重機足場追加に伴う図面の変更

福島第一原子力発電所 特定原子力施設に係る実施計画変更比較表（第Ⅱ章 2.15 放射線管理関係設備等）

福島第一原子力発電所 特定原子力施設に係る実施計画変更比較表（第Ⅲ章 第1編）

図一1 ALPS 処理水希釈放出設備及び関連施設の全体概要図 (3 / 3)

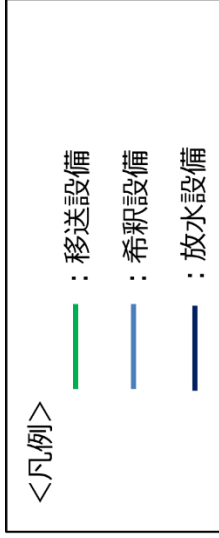
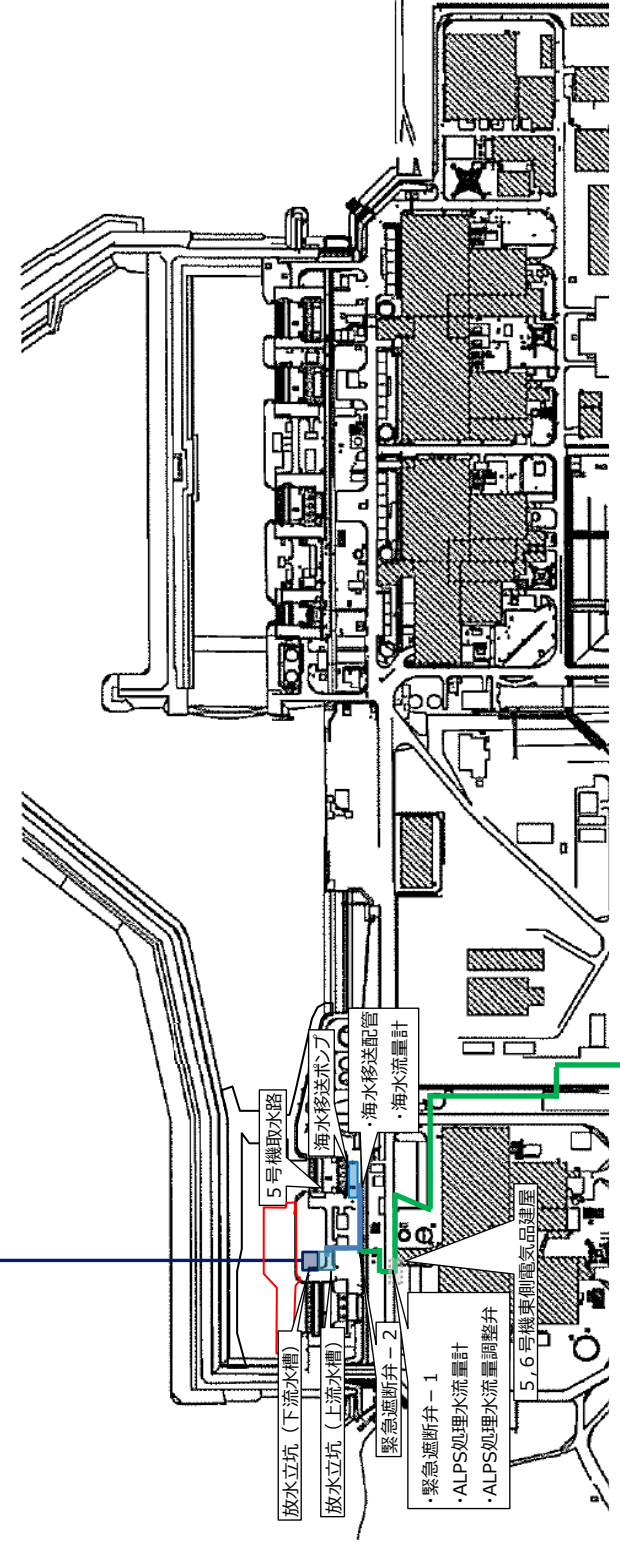
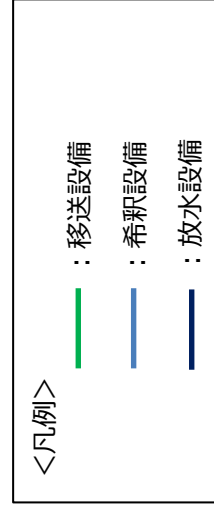
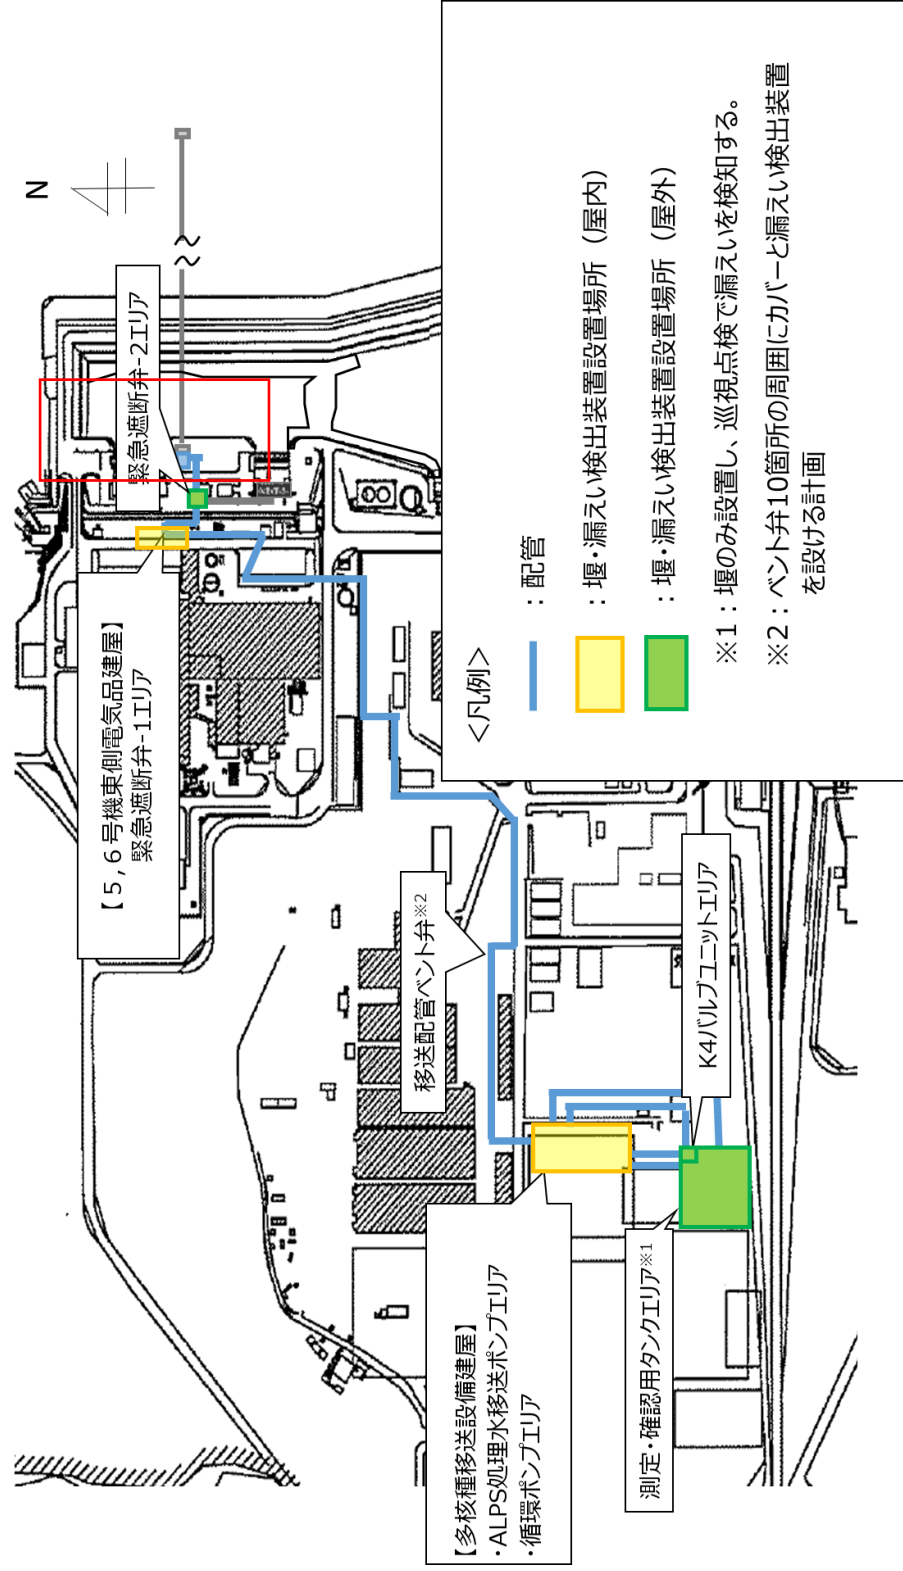
重機足場追加に伴う図面の変更

ALPS 処理水希釈放出設備の漏えい検出装置の設置位置

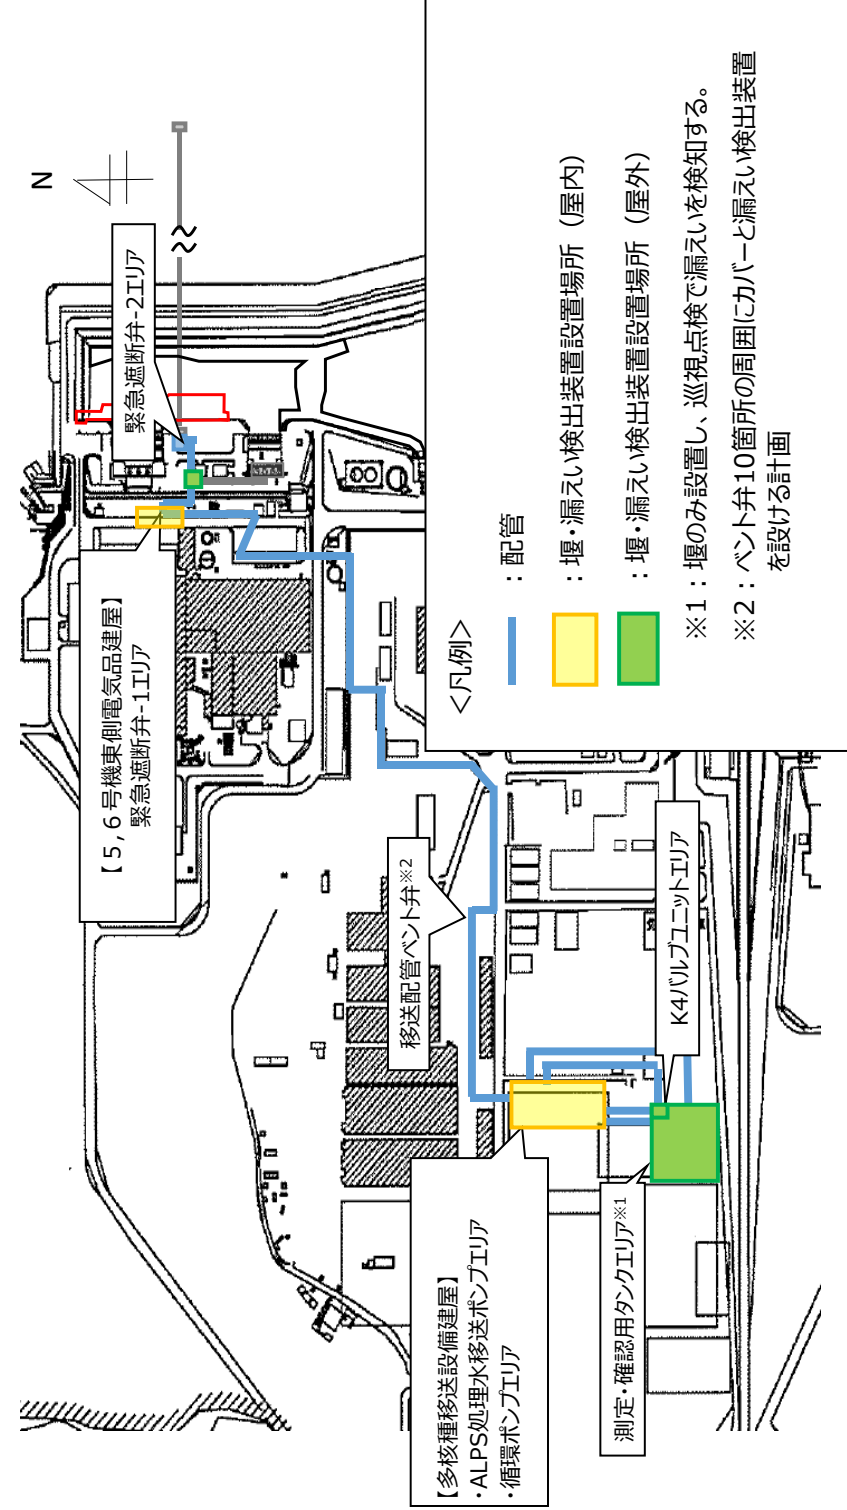
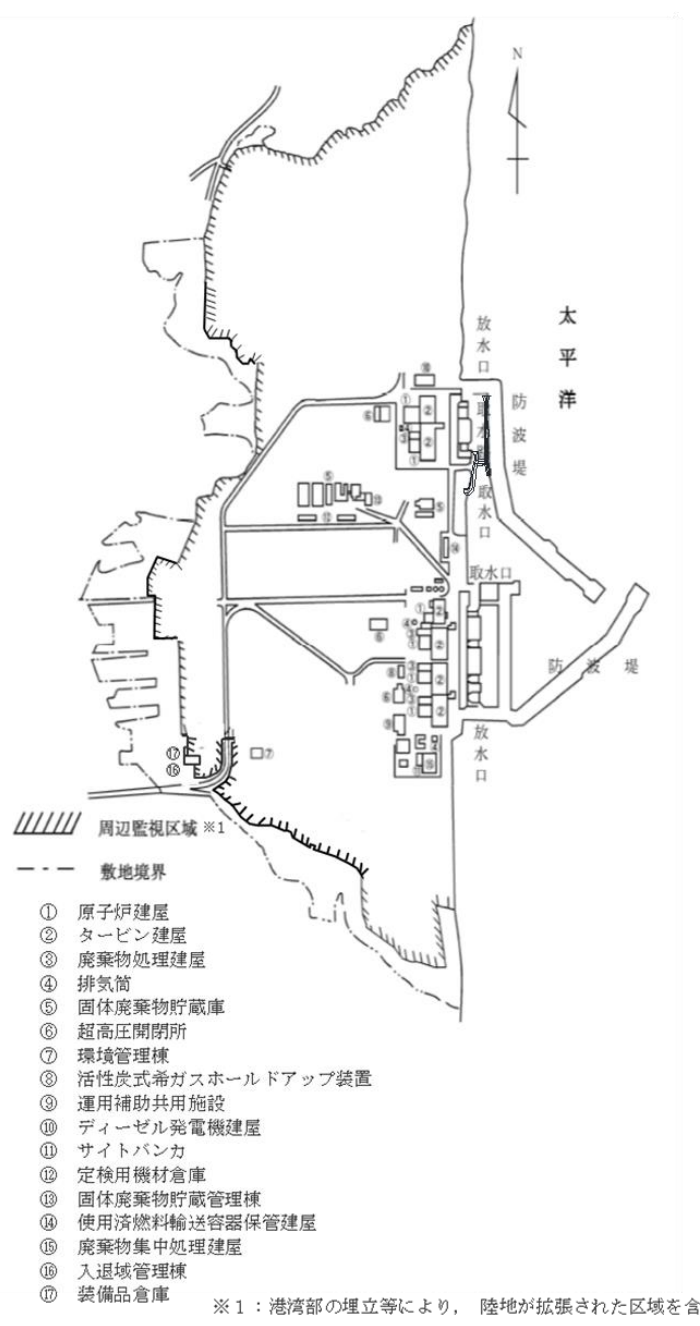
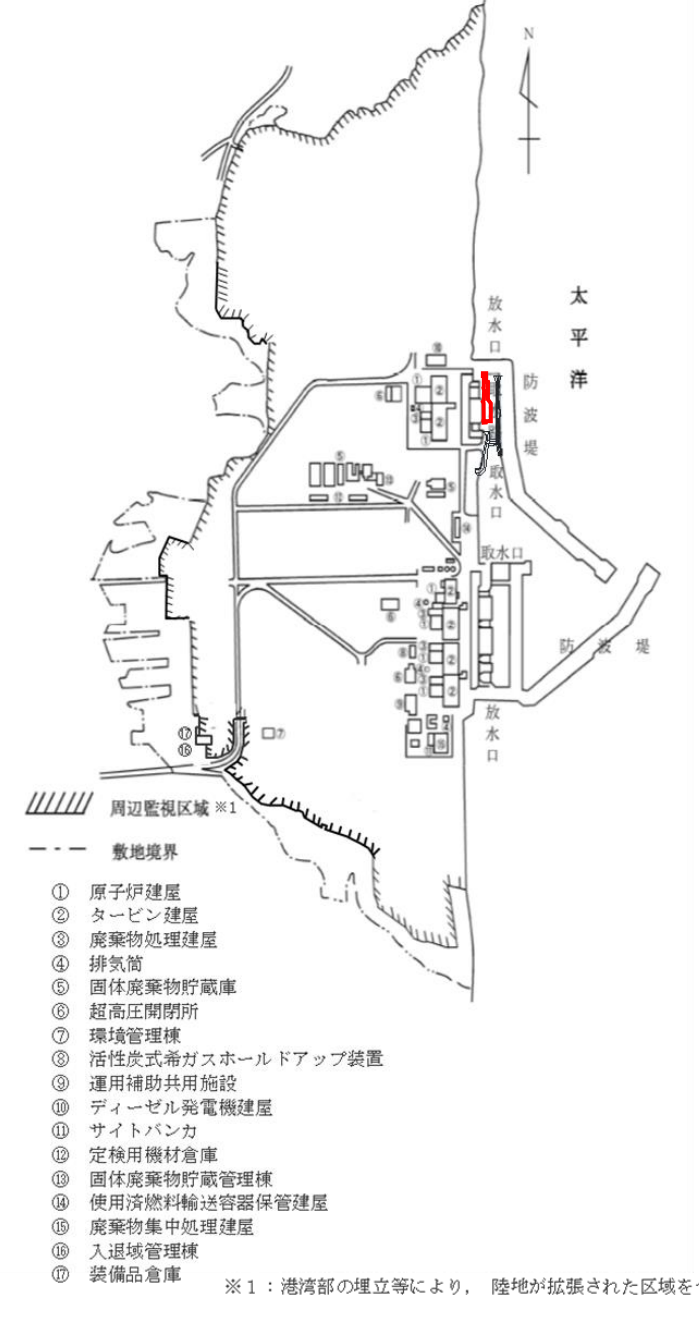
重機足場追加に伴う図面の変更

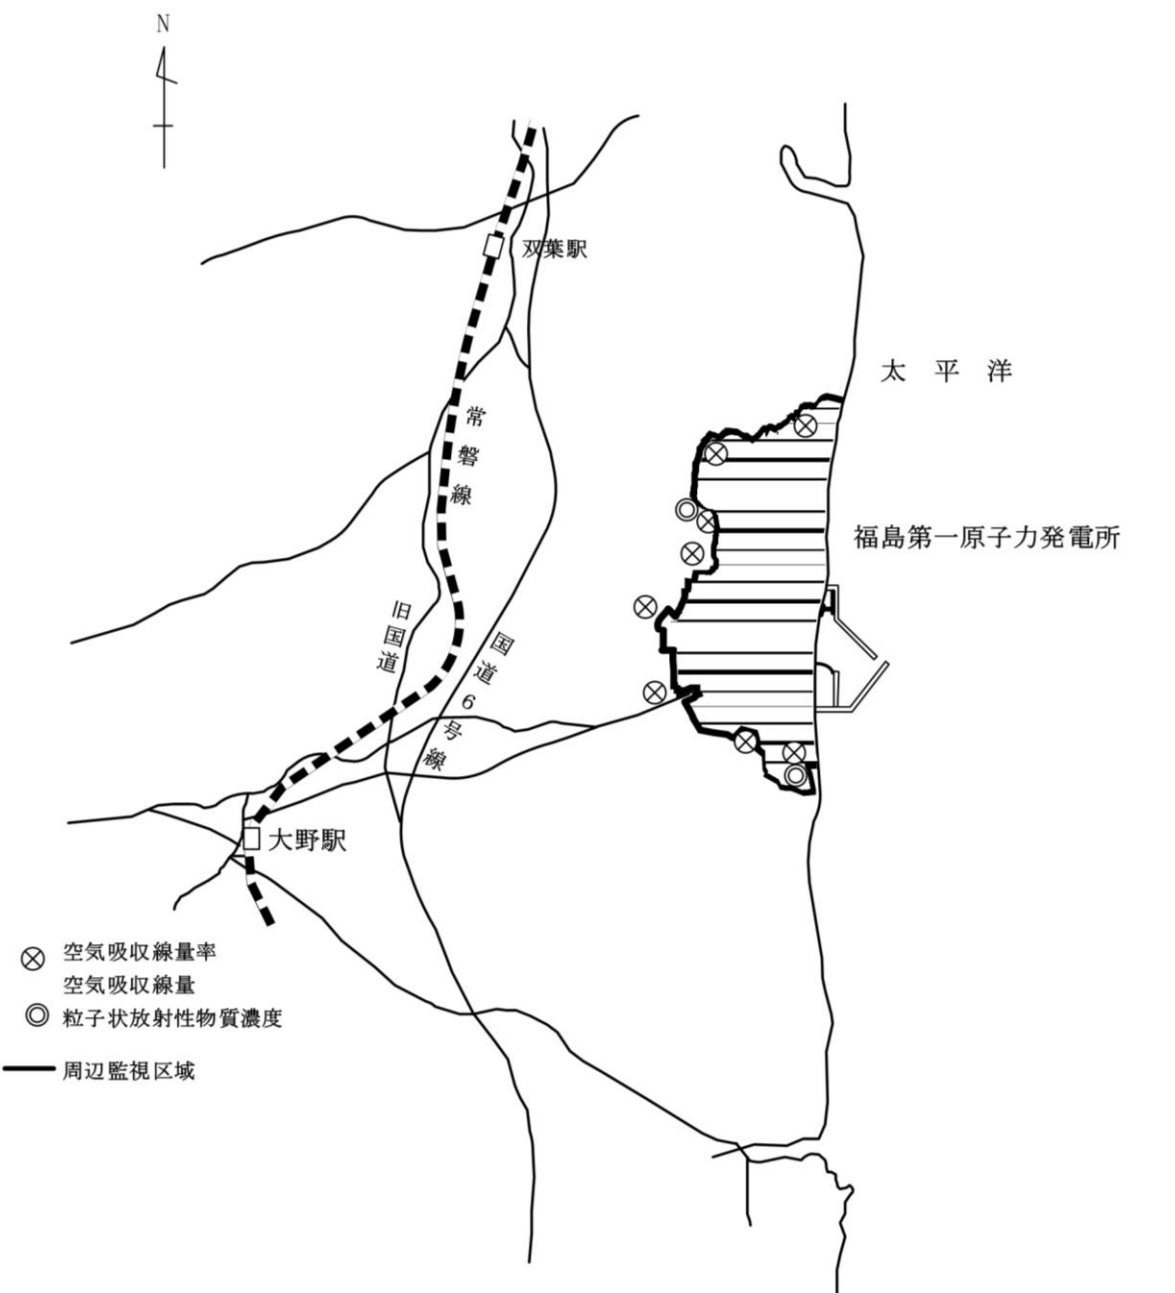
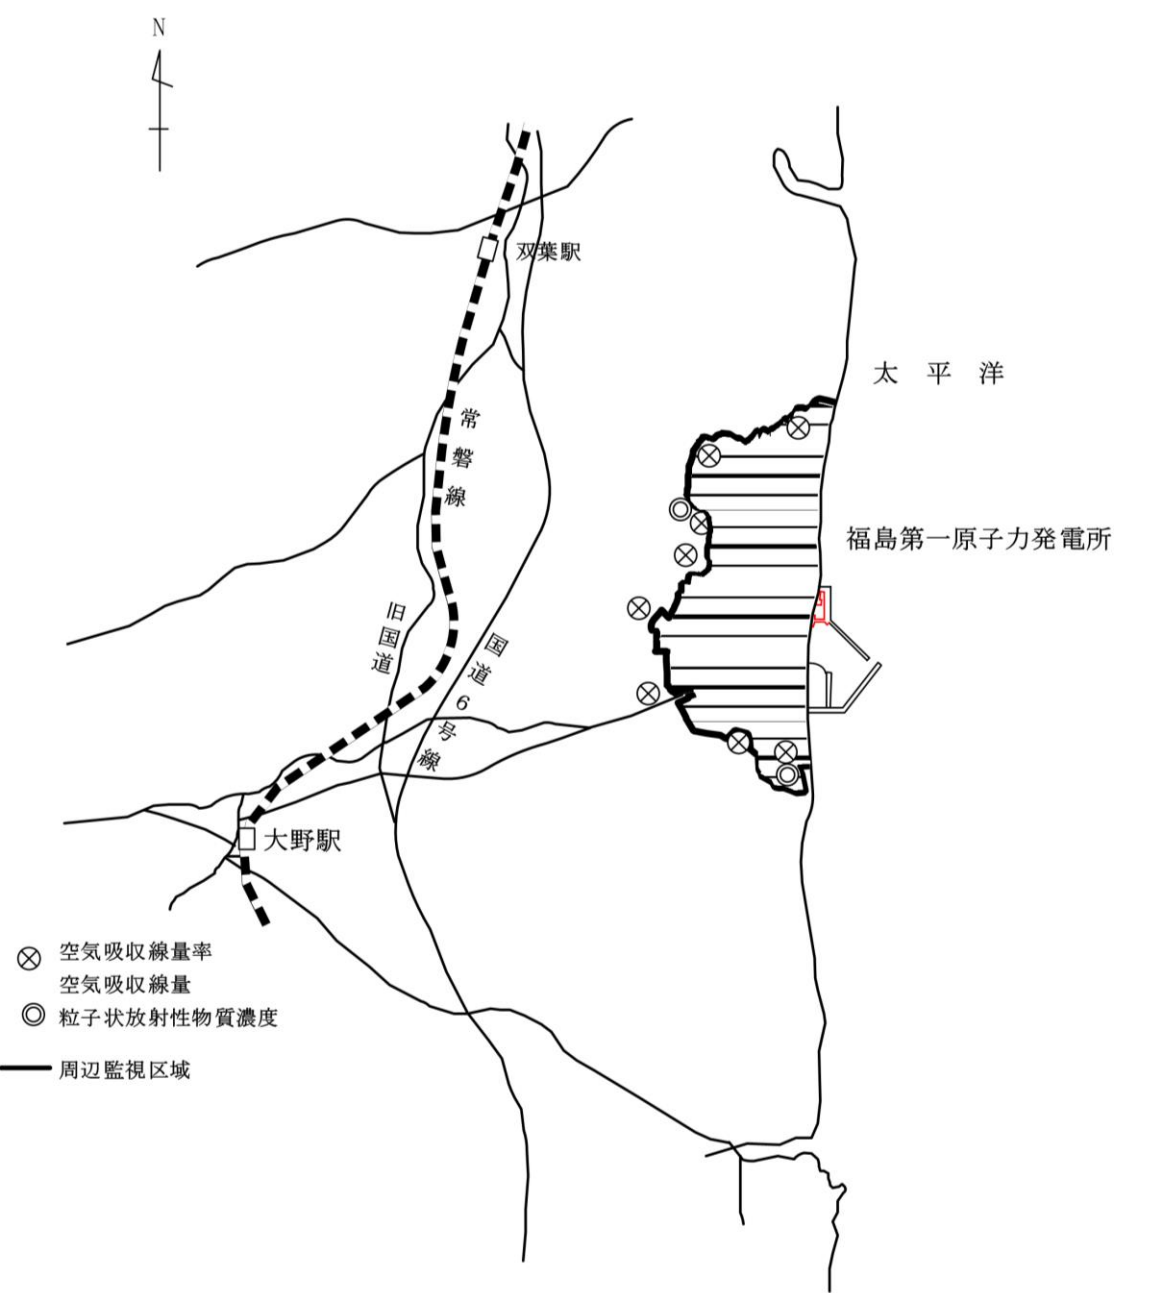
変更前	変更後	変更理由
<p>図60</p>  <p>⊗ 空気吸収線量率 ○ 空気吸収線量 ● 粒子状放射性物質濃度 — 周辺監視区域</p>	<p>図60</p>  <p>⊗ 空気吸収線量率 ○ 空気吸収線量 ● 粒子状放射性物質濃度 — 周辺監視区域</p>	<p>重機足場追加に伴う図面の変更 図面の適正化</p>

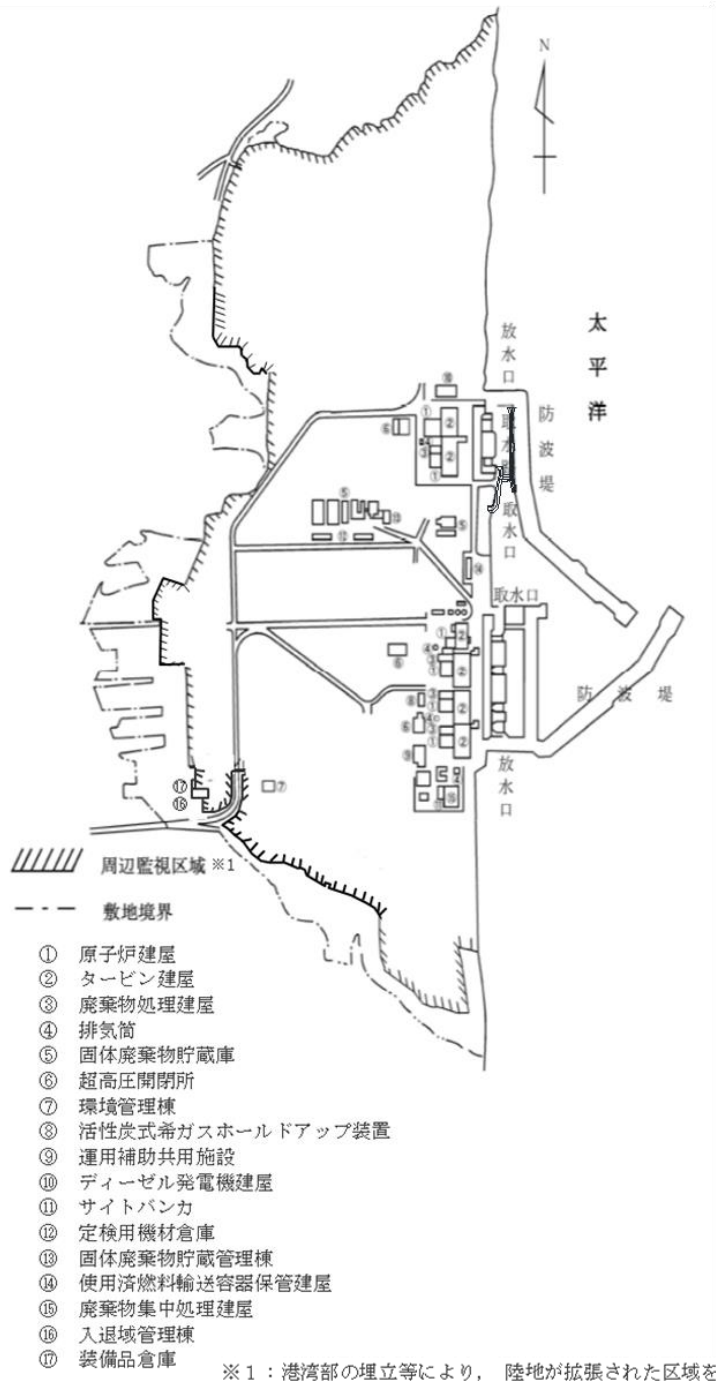
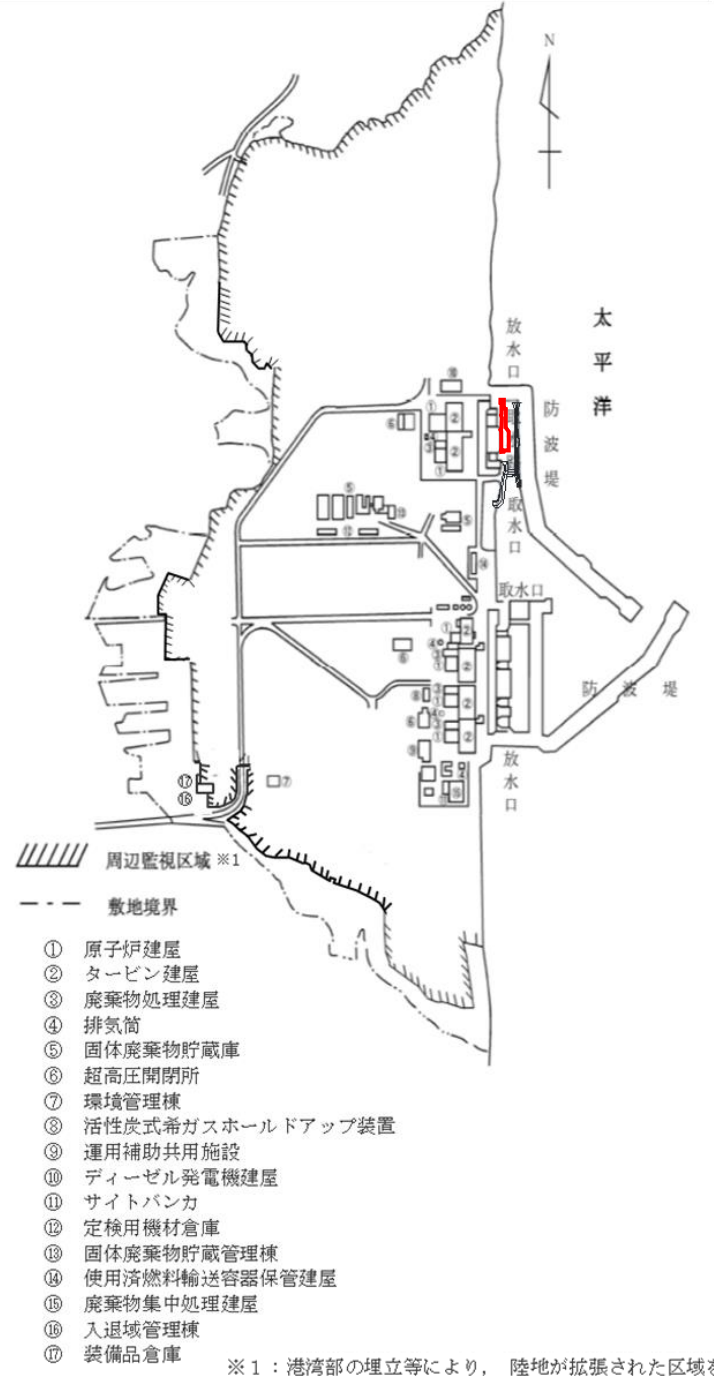
変更前	変更後	変更理由
<p>(周辺監視区域) 第98条 周辺監視区域は、図98に示す区域とする。 2. 核セキュリティ運営管理GMは、第1項の周辺監視区域境界に、柵を設ける又は標識を掲げること等により、業務上立入る者以外の立入りを制限する。ただし、当該区域に立入るおそれのないことが明らかな場合は、この限りでない。</p> <p>図98</p>  <p>① 原子炉建屋 ② タービン建屋 ③ 廃棄物処理建屋 ④ 排気筒 ⑤ 固体廃棄物貯蔵庫 ⑥ 超高压閉閉所 ⑦ 環境管理棟 ⑧ 活性炭式希ガスホールドアップ装置 ⑨ 運用補助共用施設 ⑩ ディーゼル発電機建屋 ⑪ サイトバンカ ⑫ 定検用機材倉庫 ⑬ 固体廃棄物貯蔵管理棟 ⑭ 使用済燃料輸送容器保管建屋 ⑮ 廃棄物集中処理建屋 ⑯ 入退域管理棟 ⑰ 装備品倉庫</p> <p>※1：港湾部の埋立等により、陸地が拡張された区域を含む。</p>	<p>(周辺監視区域) 第98条 周辺監視区域は、図98に示す区域とする。 2. 核セキュリティ運営管理GMは、第1項の周辺監視区域境界に、柵を設ける又は標識を掲げること等により、業務上立入る者以外の立入りを制限する。ただし、当該区域に立入るおそれのないことが明らかな場合は、この限りでない。</p> <p>図98</p>  <p>① 原子炉建屋 ② タービン建屋 ③ 廃棄物処理建屋 ④ 排気筒 ⑤ 固体廃棄物貯蔵庫 ⑥ 超高压閉閉所 ⑦ 環境管理棟 ⑧ 活性炭式希ガスホールドアップ装置 ⑨ 運用補助共用施設 ⑩ ディーゼル発電機建屋 ⑪ サイトバンカ ⑫ 定検用機材倉庫 ⑬ 固体廃棄物貯蔵管理棟 ⑭ 使用済燃料輸送容器保管建屋 ⑮ 廃棄物集中処理建屋 ⑯ 入退域管理棟 ⑰ 装備品倉庫</p> <p>※1：港湾部の埋立等により、陸地が拡張された区域を含む。</p>	<p>重機足場追加に伴う図面の変更</p>
